## AVISO URGENTE DE SEGURIDAD

**Asunto:** Aviso urgente de seguridad FSN-FSCA\_ACAP 24 032\_ES

### Sistema radiológico con control remoto

**Visual de posicionamiento incorrecto del acoplamiento**

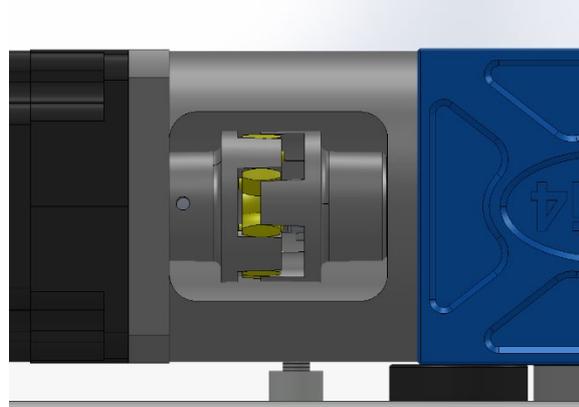
Una mesa de rayos X con controlador a distancia 8L está formada por varios componentes mecánicos, cada uno de los cuales proporciona movimientos específicos como la inclinación o la elevación. El componente al que se refiere esta alerta de seguridad es un acoplamiento de elastómero. Se trata de un sistema que transmite potencia y par desde un eje motor a un eje receptor rotatorio, al tiempo que corrige cualquier desalineación mecánica.

Durante una operación de mantenimiento para actualizar un componente no vinculado a la cadena de transmisión mecánica, se detectó un desacoplamiento parcial de este acoplador. En caso de desacoplamiento total, esto podría provocar un descenso más o menos rápido del panel. Se han identificado dos riesgos en función del uso del dispositivo en el momento del incidente: riesgo de aplastamiento (aplastamiento del pie, por ejemplo) y posible caída del paciente.

Si durante esta verificación, el técnico detecta un desacoplamiento del componente, actualizará el sistema inmediatamente. El uso normal del dispositivo se reanudará en cuanto finalice esta operación.
